Referitor la solicitarea de clarificări a unui potențial ofertant pentru procedura de achiziție având ca obiect:
„Lucrări pregătitoare provizorii, foraj și probe de producție la sondele de explorare deschidere” - 2 loturi număr
anunț de participare nr. 26172 din data de 03.07.2025, cu data limită de depunere a ofertelor 06.08.2025, ora
10⁰⁰, va comunicăm răspunsul nostru astfel:

Solicitarea de clarificări I înregistrata cu nr. 27542 / 14.07.2025

Plan: Design #4 336 zimut cf. proiect (1 Ghindari Sud/Wellbore #2)

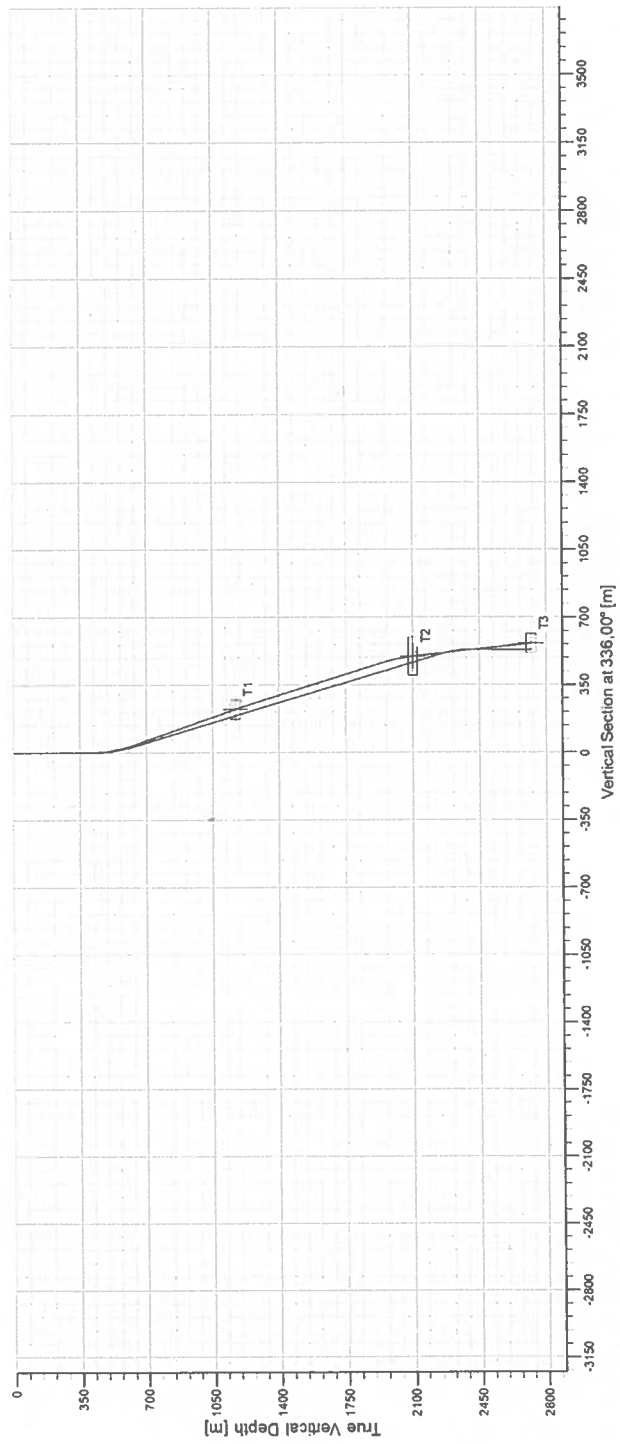
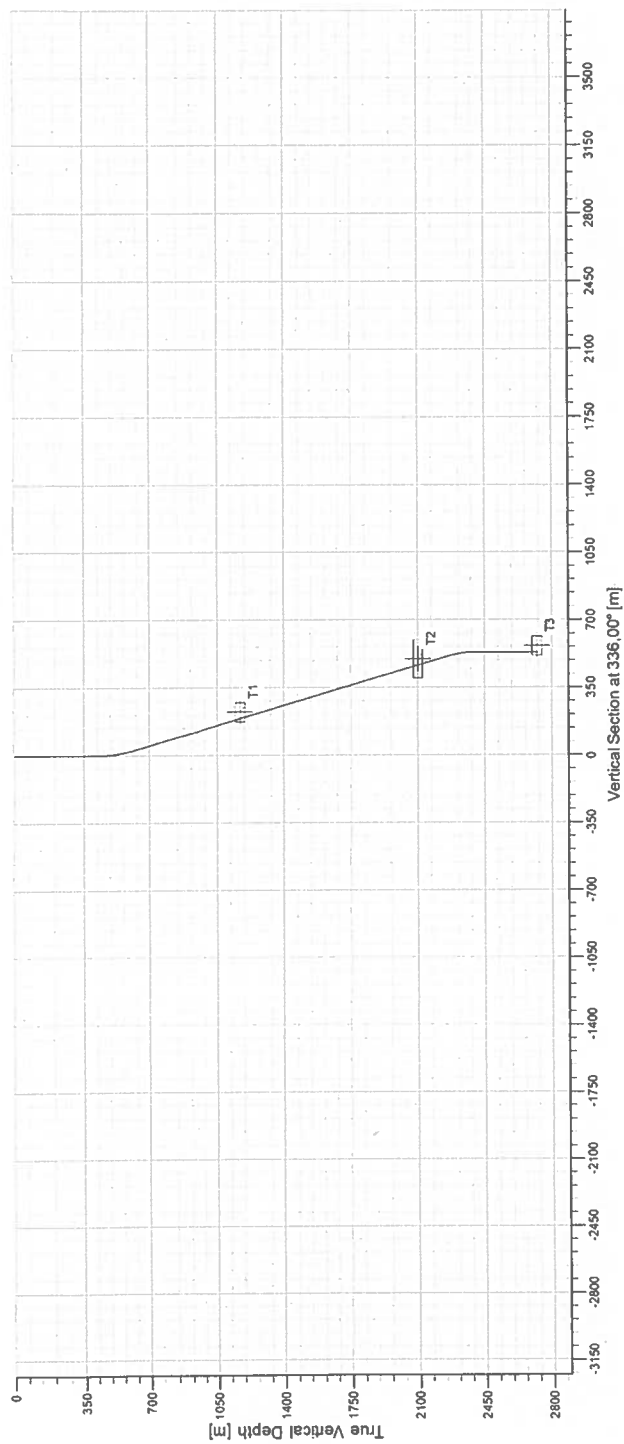
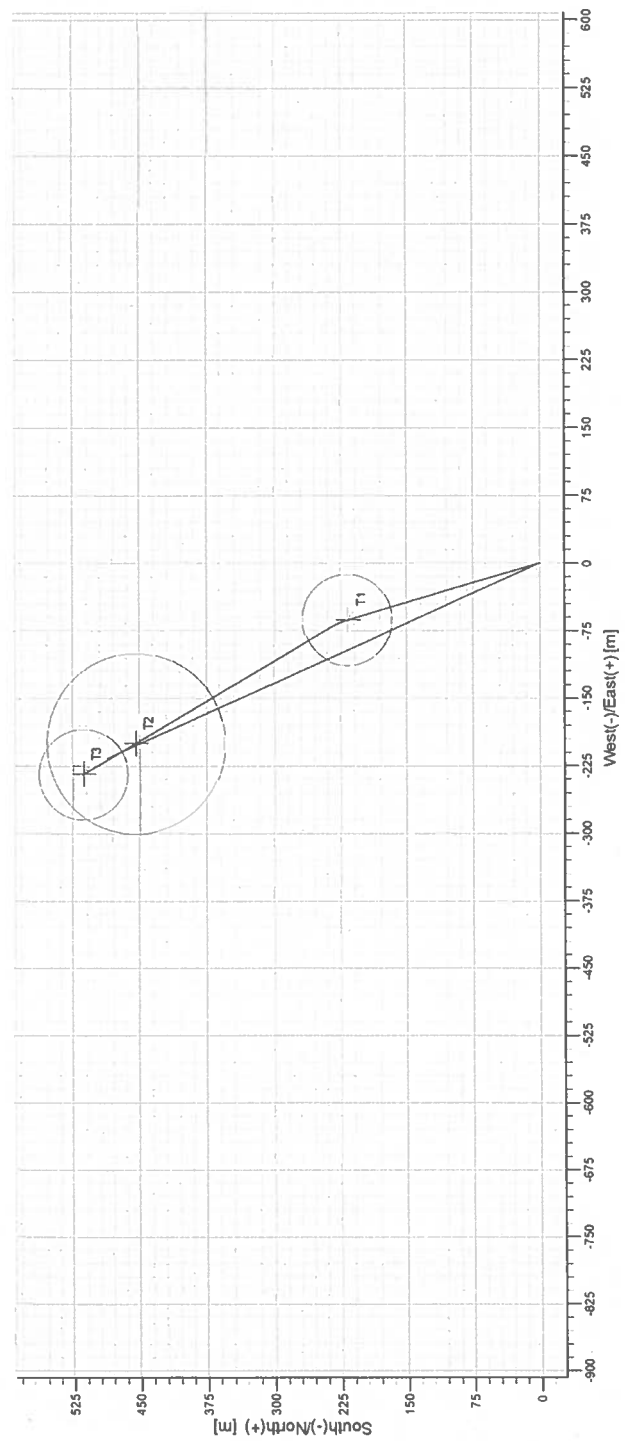
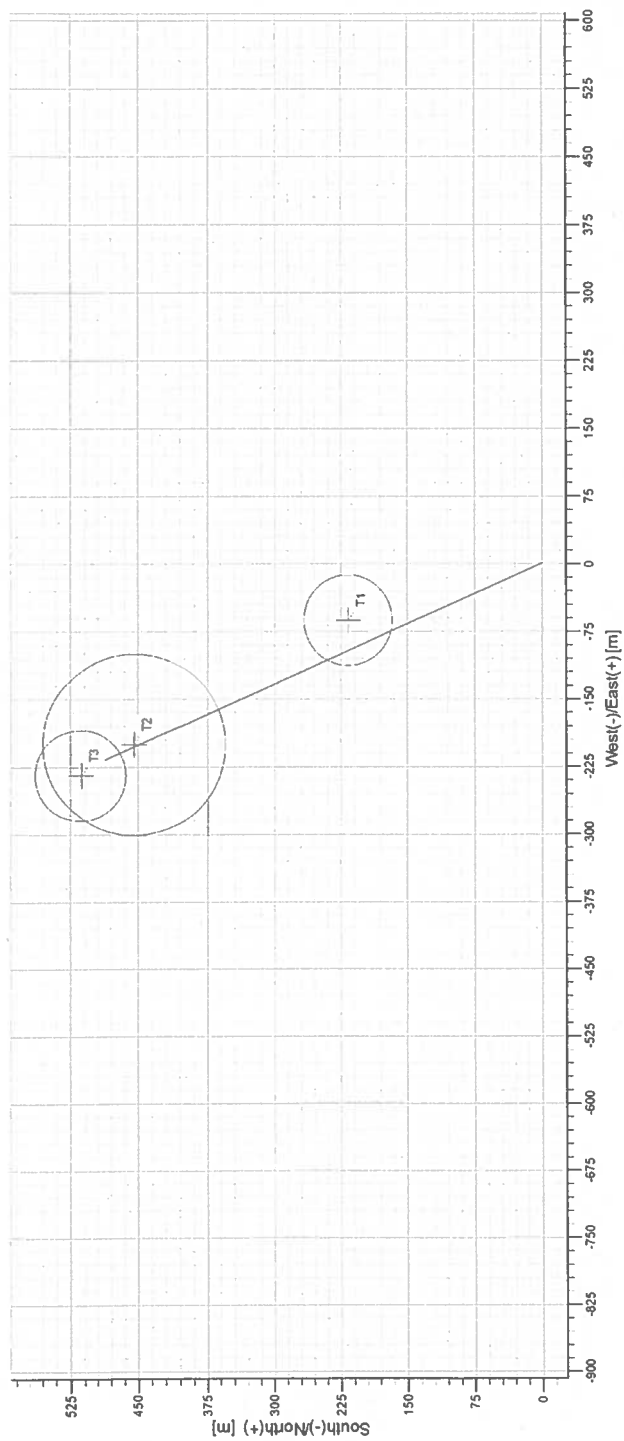
În caietul de sarcini, pagina 15 sunt menționate coordonatele x, y ale celor 3 ținte. Conform simulării traiectului, pentru a intercepta aceste ținte în centru se vor obtine rezultate diferite ale înclinării și azimutului față de planul desfășurat din paginile 15,16,17. Vă rugăm să clarificați dacă aceste coordonate ale țintelor rămân finale sau se vor lua ca referință datele tintelor (TVD, N/S, E/W) din traiectul detaliat.

În caietul de sarcini, pagina 15 sunt menționate coordonatele x, y ale celor 3 ținte. Conform simulării traiectului, pentru a intercepta aceste ținte în centru se vor obține rezultate diferite ale înclinării și azimutului față de planul desfășurat din paginile 15,16,17. Va rugăm să clarificați dacă aceste coordonate ale țintelor rămân finale sau se vor lua ca referință datele țintelor (TVD, N/S, ENV) din traiectul detaliat.

Traiectul sondei a fost proiectat pentru a intercepta cele 3 ținte, dar fără obligativitatea interceptării acestora prin centrul lor, deoarece, într-adevăr sunt rezultate diferite ale înclinării și azimutului. Atașat vă transmitem traiectul sondei.

Traiectul sondei a fost proiectat pentru a intercepta cele 3 ținte, dar fără obligativitatea interceptării acestora prin centru lor, deoarece, într-adevăr sunt rezultate diferite ale înclinării și azimutului. Atașat vă transmitem traiectul sondei.

2 Stances

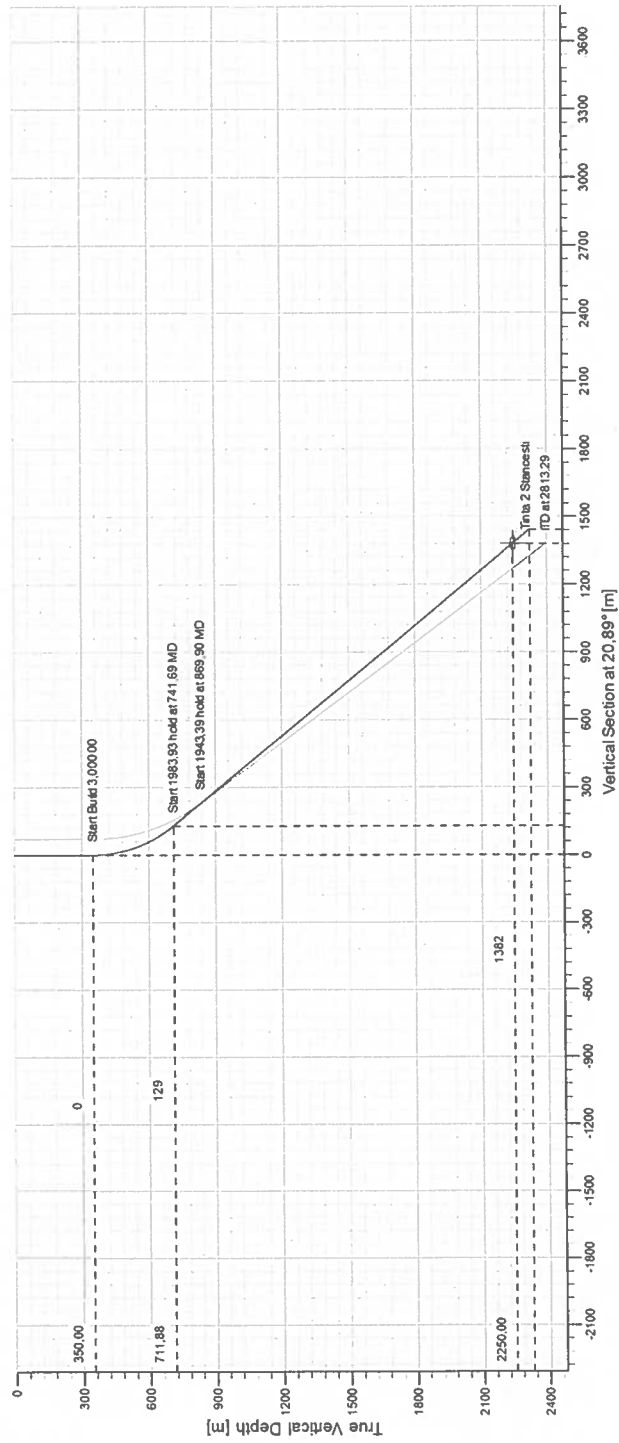
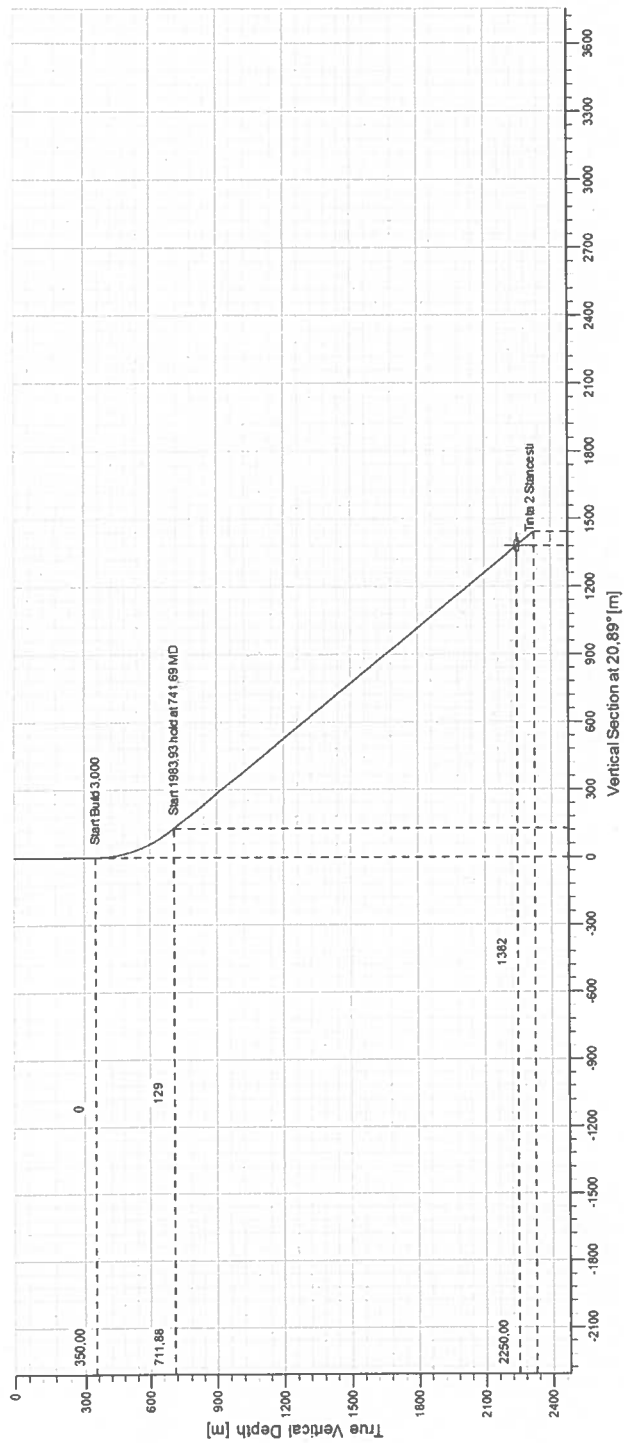
In caietul de sarcini, pagina 16 sunt mentionate coordonatele x, y ale tinteii. Conform simularii traiectului, pentru a intercepta acesta tinta in centru se vor obtine rezultate diferite ale inclinarii si azimutului fata de planul desfasurat in paginile 17,18,19. Va rugam sa clarificati daca aceste coordonate ale tinteii raman finale sau se vor lua ca referinta datele tinteii (TVD, N/S, E/W) din traiectul detaliat.

Atașat vă transmitem traiectul sondei.
